改善箇所説明図

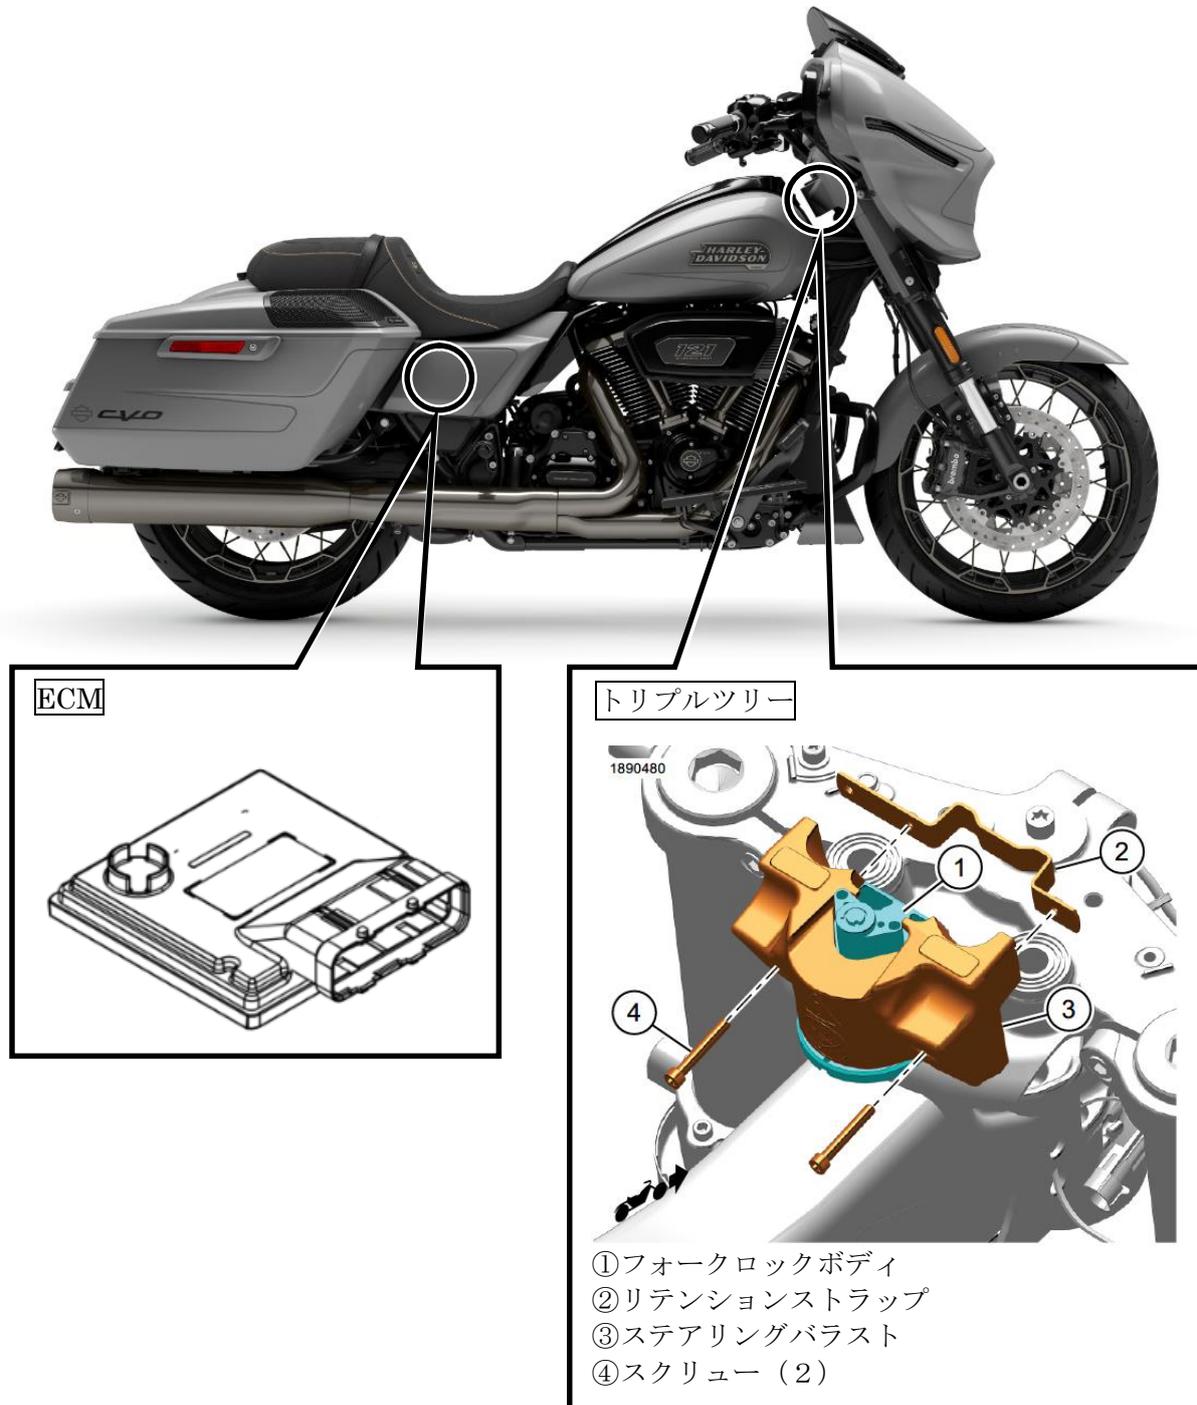
不具合箇所

ステアリングにおいて、高速走行時の設計検討が不十分なため、路面の凹凸等の影響により車両が振られることがある。

そのため、高速走行時に緊急回避のための急制動等を行った場合、車両安定性が損なわれ、最悪の場合、転倒に至るおそれがある。

改善措置の内容

全車両、ECM のプログラムを更新し、車両前部にバラストを搭載する。
